# Préfecture du Pas-de-Calais

Elaboration du Projet de Plan de Prévention des Risques d'  
Inondations  
(PPRI) du bassin versant des pieds des coteaux des wateringues  
DDTM d'ARRAS  
Arrêté du 26/07/2021 du Préfet du département du Pas-de-  
Calais.

Annexe VII – Avis de la C.E. à la contribution public

### PLAN DE PRÉVENTION DU RISQUE INONDATION DU BASSIN VERSANT DES PIEDS DE COTEAUX DES WATERINGUES

*P.É.L. - AUD3E*

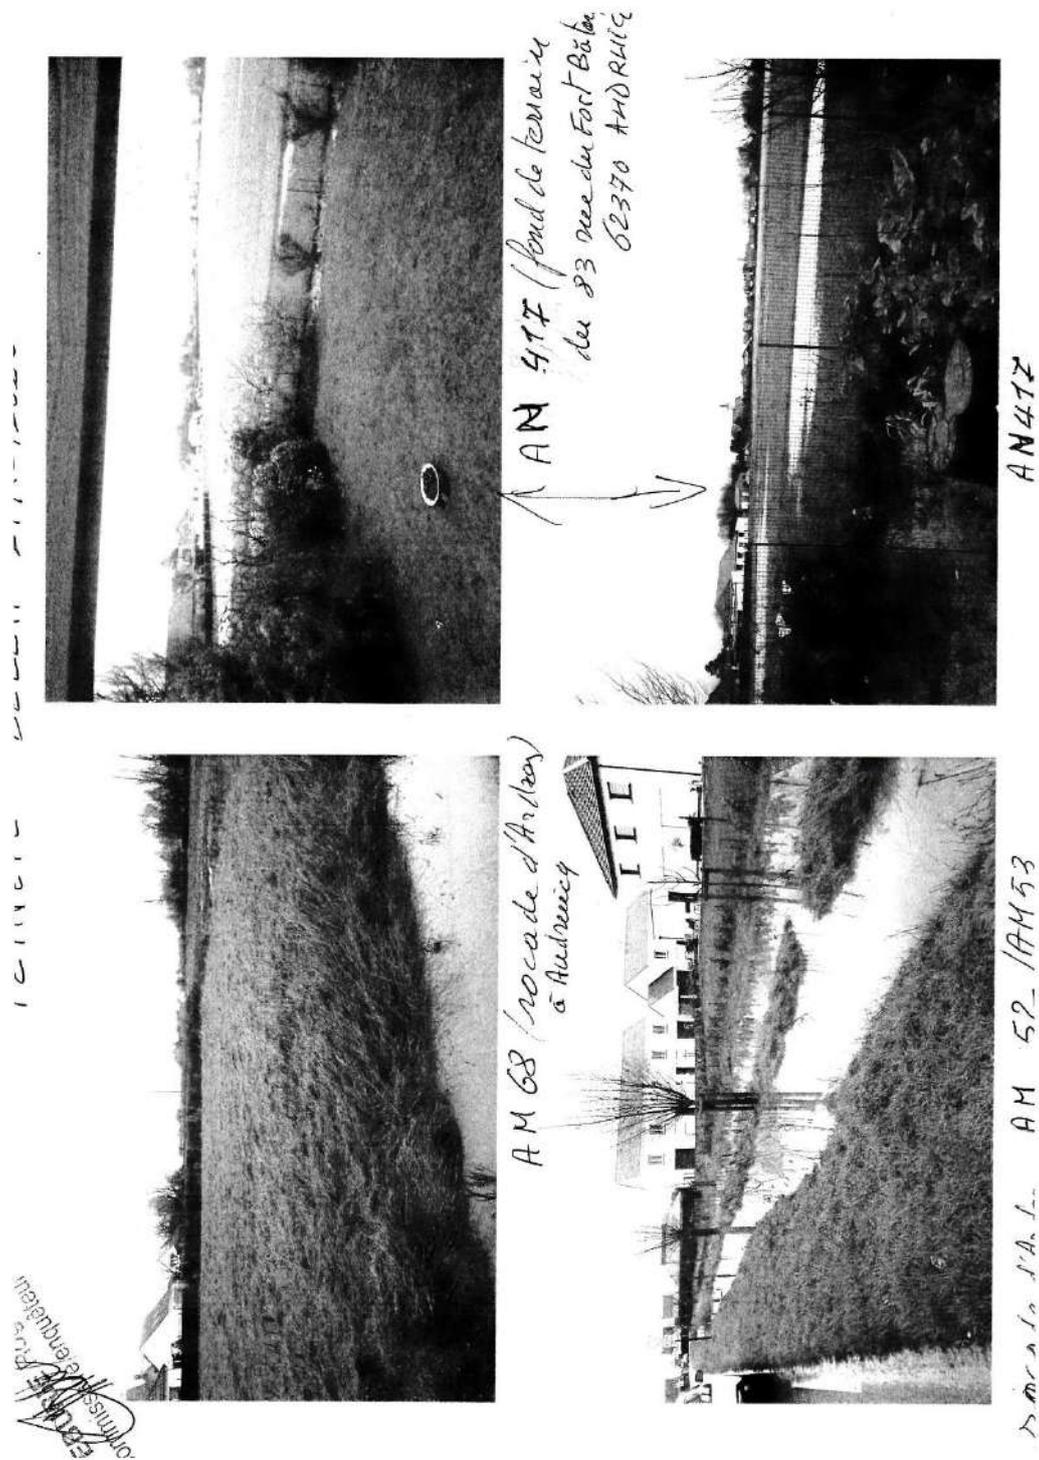
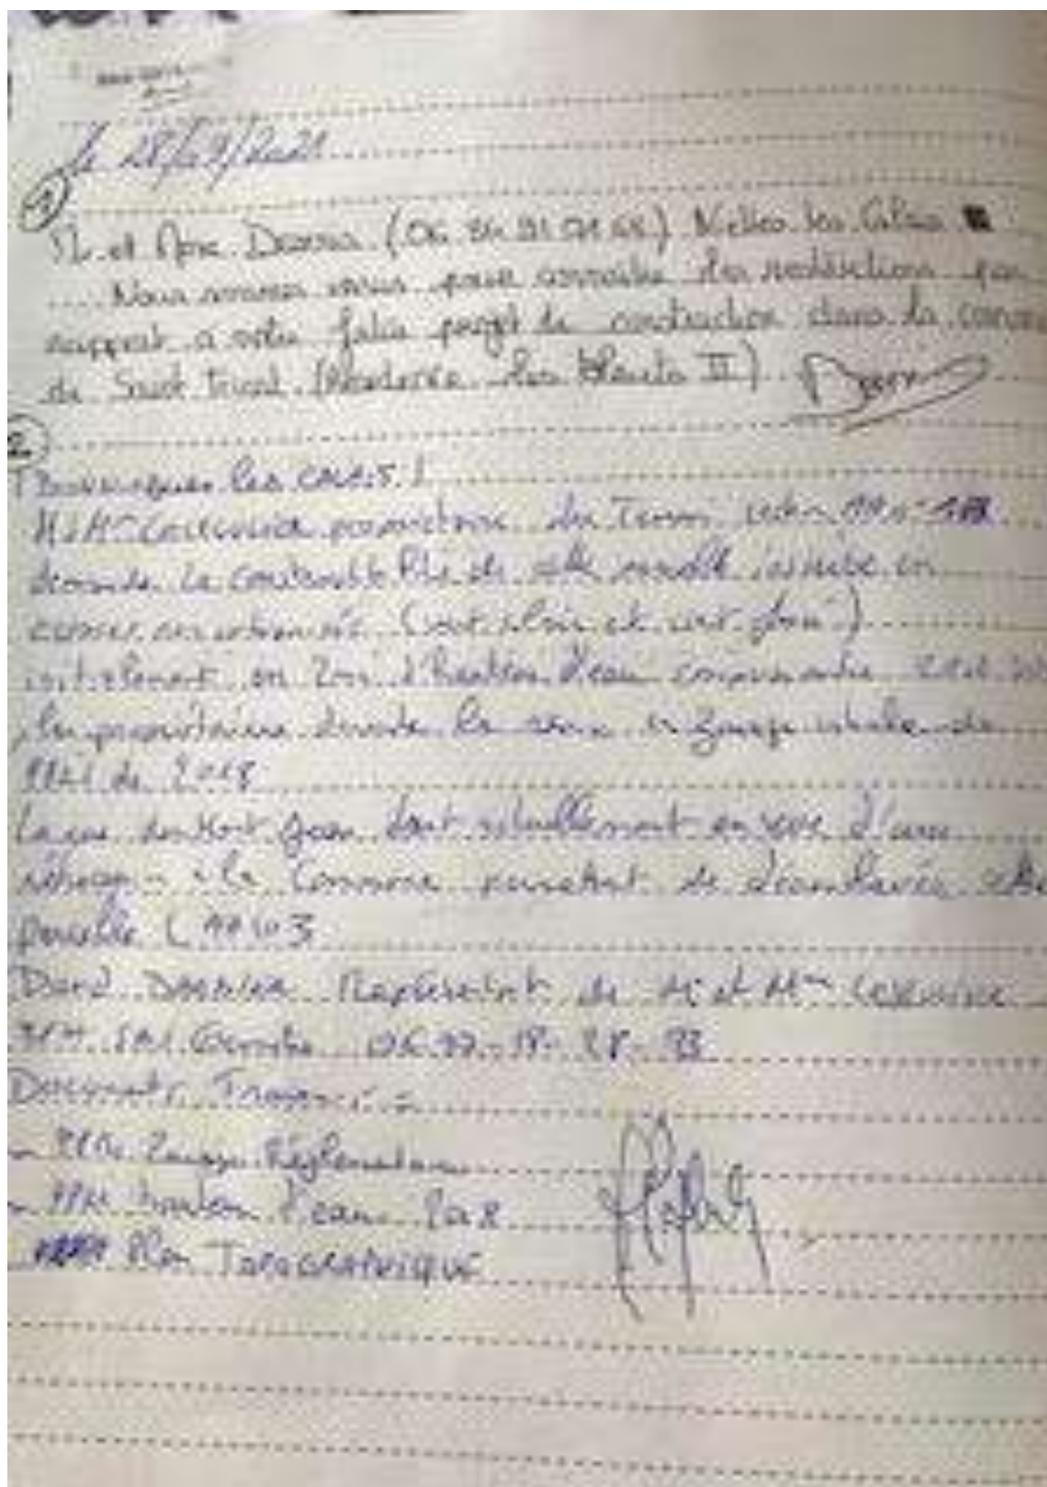
*Photos jointes à ma déposition du 28/09/2021 sur le  
registre public*

La commission d'enquête prend acte de la réponse technique de la DDTM et qui justifie pleinement le zonage initial. Au vu de la cartographie il s'avère effectivement qu'une surface non négligeable du terrain cadastré AM68 se situe en zone bleue permettant l'urbanisation sous certaines conditions. Il en est de même pour la parcelle AN417.

Les parcelles sont bien reprises en zone bleu, il y a toujours possibilité de construction mais en respectant le règlement du PPRI concernant cette zone.

[Télécharger la pièce jointe originale \(zonage.jpg\)](#)

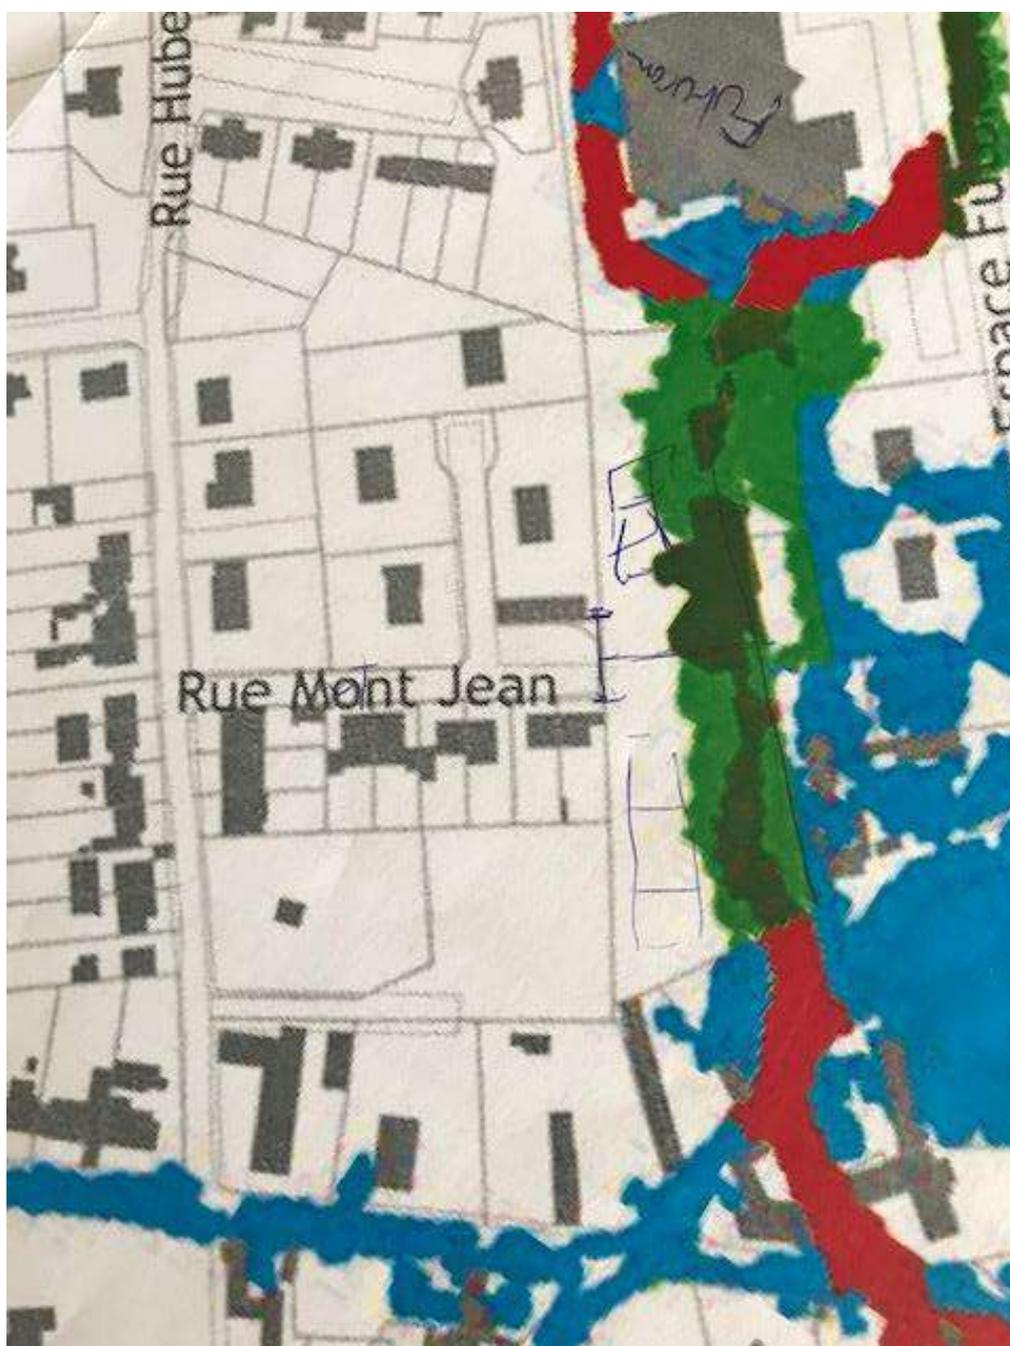
- PPRI zonage réglementaire
- PPRI Hauteur d'eau 2018
- Plan topographique

Figure 17 : Zonage réglementaire (PPRI)

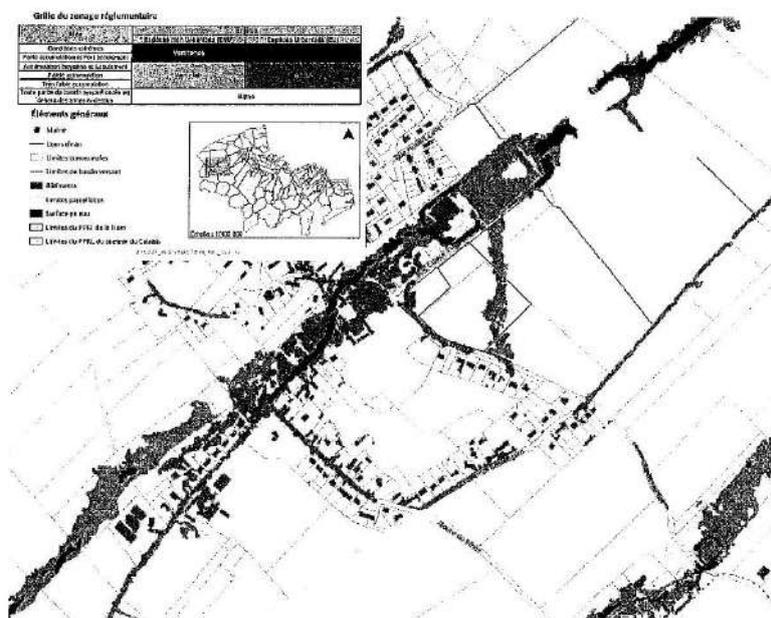
C'est pourquoi la commune et l'aménageur Foncifrance ont conjointement étudié les risques et établi une liste de mesures à mettre en place sur le site afin de demander la modification du zonage réglementaire. L'objectif est de proposer la modification du zonage. Ainsi, la commune souhaiterait classer ce site, en en zonage « bleu »

Les éléments transmis permettront de modifier le zonage en déclassant le zonage vert en bleu, constructibilité possible dans le cadre du règlement.
